甲状腺被ばく線量モニタリング実施マニュアル（案）

に対する意見公募の結果及び制定

令和 5 年 5 月 31 日

原子力規制庁

図 1 a 簡易測定の実施場所と要員の配置例（小規模）

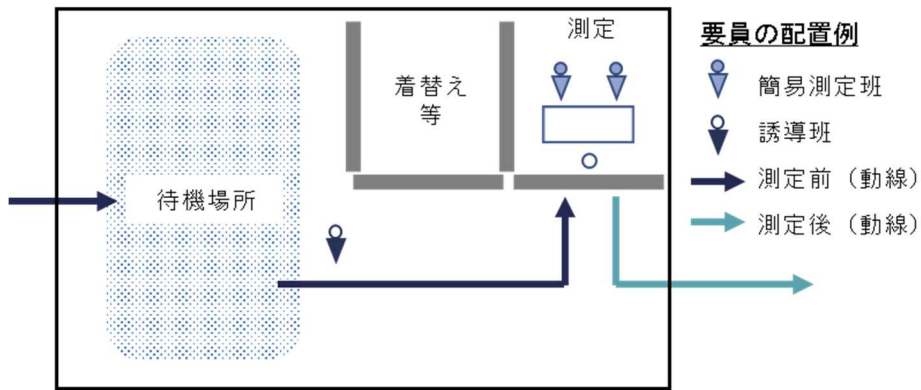
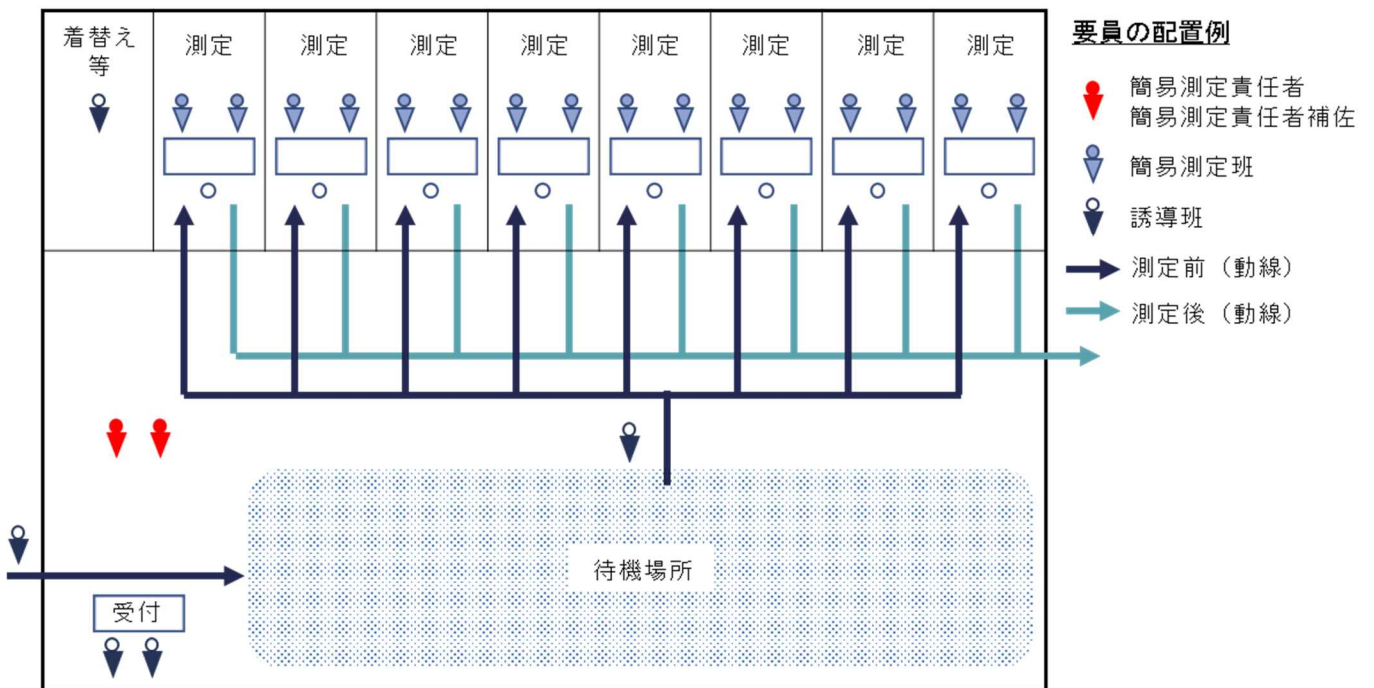
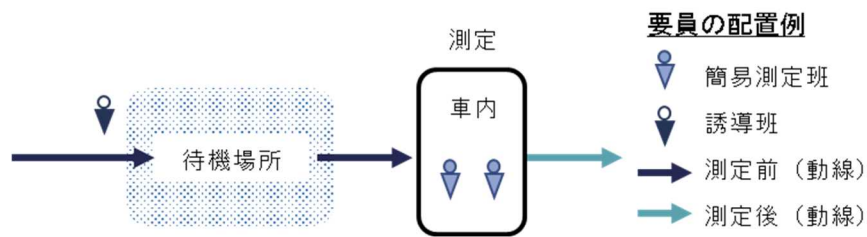
8	<p>実施マニュアル案 P17 避難所における配置例の図に関して、現在の流れであれば体表面の汚染検査をした人とそうでない人が待機場所に混在してしまいやすいと考えています。マニュアル全体に体表面の汚染検査をする人が登場してこないの、体表面の汚染検査についても記載するほうが理想と感じます。GM 管式サーベイメータを使って測定をするなら測定方法などの研修・知識が必要となる</p>	<p>本マニュアル案実務編その1「3. (4)簡易測定の手順」に記載したとおり、対象者に対して測定前の汚染検査を実施することにはしていません。大腿部測定においてバックグラウンドの値と比べて明らかな上昇を認めた場合には、他の部位を測定しますが、当該部位においても明らかな上昇がある場合には、本マニュアル案実務編その1「3. (7)⑤表面汚染がある場合の対応」に記載したとおり、会場内の着替え等を行うスペースに誘導し、着替えや拭</p>

<p>と思いますので、誘導班に該当した人が測定するのか、それ以外の表面汚染測定をする人が必要なのかきちんと明記すべきと感じました。</p>	<p>き取り等の簡易除染を行うこととしています。よって、原案のとおりとします。</p>
9	<p>実施マニュアル案 P19 測定用カバー、輪ゴム 第 67 回原子力安全委員会、資料第 1 号の当時の資料によりますと、ラップまたはビニール袋と記載されております。測定対象がガンマ線ですので、ラップ、ビニール袋、ティッシュ、キッチンペーパー等いずれで測定しても測定値には影響が少ないと感じますが、大規模災害時など物品が限られる中適当なもので代用してしまう可能性もあるので具体例を示すことが良いのではないかと感じます。</p>	<p>測定器用カバーは、表面汚染の付着防止等の観点から施すものであるもので、御意見にあるように、ラップ、ビニール袋、ティッシュ、キッチンペーパー等入手が容易な日用品を用いることが考えられます。このため、該当箇所において「測定器用カバー」の後に「(ラップ、ガーゼ等)」を例示するよう修正します。</p>
10	<p>実施マニュアル案 P19 JIS Z4511 に準拠して校正された機器を用いること コメント 第 67 回原子力安全委員会資料第 1 号によりますと具体的にサーベイメータの機種を指示されていたと認識しています。いずれのタイプもエネルギー補償型です。JIS Z4511 に準拠して構成された機器という表現だけでは、非エネルギー補償型のサーベイメータでも構わないと捉えてしまう可能性があると感じます。そこでエネルギー補償型の機種を使用し、JIS Z4511 に準拠して校正した機器を使用することと明記したほうが良いのではないかと考えます。</p>	<p>御意見のとおり、簡易測定に用いる NaI(Tl) サーベイメータは、検出感度の違いによるエネルギー特性を改善するエネルギー補償機能を有することが必要と考えます。また、X 線及びγ線用線量当量率サーベイメータの規格として日本産業規格 (JIS Z4333) が制定されており、これに準拠したものであることが必要と考えます。このため、本マニュアル案の該当箇所を以下のとおり修正することとします。</p> <p>(該当箇所) マニュアル案実務編その 1 「2. (3)表 2 簡易測定で用いる資機材の例」の脚注※ 1 (1) (修正案) ※ 1 (1) 空間放射線量率及び簡易測定用の放射線測定器は、原則として、日本産業規格 (JIS Z4333) に準拠したエネルギー補償型の機器を用いること。また、日本産業規格 (JIS Z4511) に準拠して定期的に校正されたものであること。(略)</p>

図3 頸部におけるプローブの位置の例

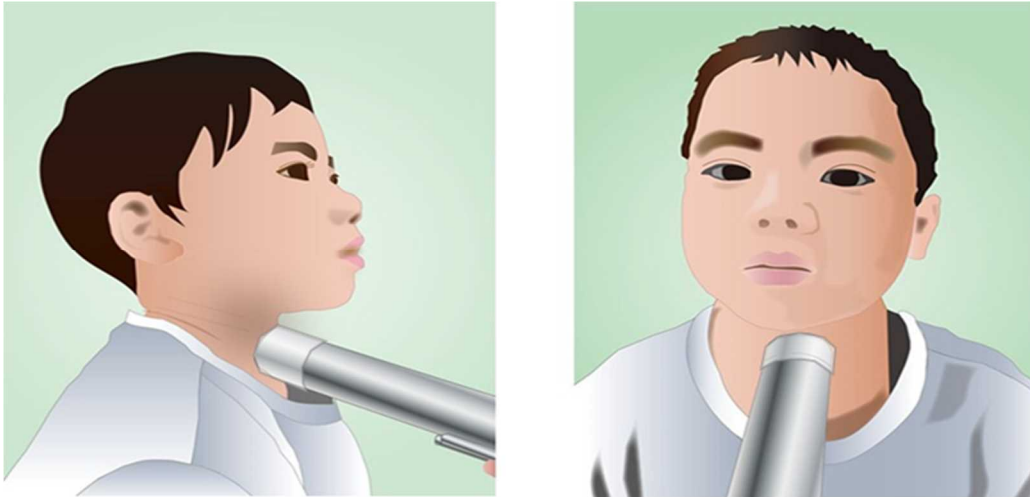
<p>【意見】P. 23・図 3 をカバー付きプローブの図に差し替え、もしくは実際の簡易測定ではカバーを付けることの説明を追加する。(理由：現状の図では、カバーのないプローブでも測定できると誤認される可能性がある。)</p>	
190	<p>P. 9 14 行目及び P. 21 8 行目 (P. 9・14 行目) 汚染のない腹部等を直接測定して指示値 (B) を読み取る・・・ (P. 21・8 行目) 他の部位(肩口や腹部等)で測定する。 【意見】バックグラウンドの値に比べて明らかな上昇を認めた場合の測定について、その方法をより明確に、かつ統一した表現で記す。 【理由】前後関係から着衣のない部分での測定とも推測できるが、P. 9 のみに記載されている”直接”の意味するものが明確でない。</p>	<p>本マニュアル案解説編では、着衣に汚染がある場合には衣服等に覆われて汚染がない腹部等を測定するという簡易測定の方法の基本となる考え方を示したものです。そして、実務編では、その具体的な方法として、大腿部に汚染のおそれがある場合として大腿部の測定において「バックグラウンドの値に比べて明らかな上昇を認めた場合」と記載し、その場合においては、衣服に覆われていた腹部、これが困難な場合には肩口を測定することとして、「他の部位(肩口や腹部等)で測定する」と記載したものです。よって原案のとおりとします。</p>
191	<p>測定対象者の行動記録に係る記載 【意見】甲状腺モニタリングの対象者の行動履歴に関する情報は、放射性ヨウ素を吸入した時期や様態等を把握するために不可欠であり、測定結果に基づく甲状腺被ばく線量を正確に推定する上で重要な情報である。しかし、誰がどこでどのようにどういう種類の情報を取得し、どのように記録するのかが本マニュアルには全く記載されていない。この情報は、簡易測定や詳細測定の実実施計画、実施準備や運用など本マニュアルの内容に影響を与える要因である。対象者の行動履歴に関する情報の取得については、今後の検討課題となっている測定結果に基づく甲状腺被ばく線量の推定方法を検討する段階において改めて議論され、その議論結果に基づいて本マニュアルが改訂されると考えて良いのか？その場合、甲状腺被ばく線量の推定方法に関する本マニュアルの改訂時期はいつ頃になると予想されるか？</p>	<p>御意見にあるとおり、甲状腺被ばく線量モニタリングの対象者の行動履歴に関する情報は、甲状腺被ばく線量の分析・評価に際しては重要な情報となりますが、本マニュアル案は、甲状腺被ばく線量モニタリングの簡易測定及び詳細測定の実実施に関する事項をまとめたものであり、これらの測定に際して本人を特定するために必要となる住民等の個人の属性に関する情報を取得することについて記載しているものです。今後関係府省庁が連携して甲状腺の被ばく線量の推定方法等に関して検討することとしており、その中で、甲状腺被ばく線量モニタリングの対象者の行動履歴に関する情報の取得に関することや、検討スケジュールも含めて検討を行うこととしています。</p>

17	<p>実施マニュアル案 P23 図 3 頸部におけるプローブの位置の例に関して コメント</p>	<p>御意見の図は、頸部におけるプローブの位置の例を図示したものであり、被測定者を小児とした図であるので、喉仏は図示していませんが、マニュアル案実務編その 1「3. (7)③プローブを適切に配置すること」に記載したと</p>

<p>プローブを当てる位置が測定値にはかなり影響します。この画像よりも少し鎖骨などをいれ、喉ぼとけを明記したような画像の方が、位置が決めやすいと考えます。位置の統一が適切な計数値につながるので、言葉だけではなく画像に具体的な指示を入れる方が好ましいと感じました。細かいようですが、ラップやティッシュまで記入しておく方が付け忘れ防止につながると感じます。</p>	<p>おり、プローブの位置は、対象者の頸部下部（左右鎖骨の中央付近の上側であって喉仏の下）を目安とすることを明示しています。また、御意見の図には、プローブの先端部に養生のためのカバーを図示しています。</p>
18	<p>実施マニュアル案 P24 表面汚染がある場合の対応 コメント 表面汚染が疑われる場合は、どこで判断されているのか。簡易測定マニュアルの中に表面汚染についての測定者、測定場所、スクリーニング値が記載されていないのでマニュアルの中に記載しておくべきではないだろうかと感じました。もしも表面汚染検査マニュアル等が別にマニュアル化されているならそちらに記載と言った旨を示すべきであると思います。</p>	<p>本マニュアル案実務編その1「3. (4)②大腿部測定」に記載したとおり、大腿部の測定値が実施場所のバックグラウンドの値に比べて明らかな上昇を認めた場合には、他の部位で測定し、それでも当該部位においてバックグラウンドの値と比べて明らかな上昇がある場合には、本マニュアル案実務編その1「3. (7)⑤表面汚染のある場合の対応」に記載したとおり、着替えや拭き取り等の簡易除染を行うことにしています。これらの対応については、上述の該当箇所に記載しています。</p>
19	<p>12) <該当箇所> 16頁 表1の「誘導班」 <内 容> ・誘導班の役割として、「事前説明・同意取得」とあるが、簡易測定会場の受付での対象者への説明・同意の取得には一定の時間を要するため、円滑な簡易測定に支障があるのではないかと。事前に、対象者に対して、甲状腺被ばく線量モニタリングの目的・必要性や測定の流れ、結果の扱い、及び今後の対応などについて説明を行い、同意を得ておく必要があるのではないかと（検査当日の再確認はあり得ると思います）。 《21頁1行目「①対象者の受付」参照》</p>	<p>本マニュアル案実務編その1「2. (1)表1 要員の役割と各業務に係る要員数の例（1会場分）」に記載したとおり、誘導班の役割は、避難所での案内、対象者の受付、誘導、事前説明・同意取得等を行うことにあります。対象者の本人確認や同意の取得は、錯誤がないように簡易測定の直前に実施します。一方で、御意見のとおり、対象者に対して、避難所等において甲状腺被ばく線量モニタリングの目的・必要性や測定の流れ、結果の扱い、及び今後の対応などについて事前に説明を行っておくことは有用な方法と考えます。国としても住民等への分かりやすい説明資料等について検討していきます。</p>

189	<p>P.9 12行目 「プロープにはカバーを用い・・・」</p> <p>【意見】カバーの図を追加する。（理由：適切な測定を遂行するための例を示す。）</p>	<p>プロープにカバーを用いることは、本マニュアル案実務編その1「3. (7)測定に際しての留意事項」に記載するとともに、同図3においてカバーをつけた状態でのプロープの位置を示しています。よって原案のとおりとします。</p>
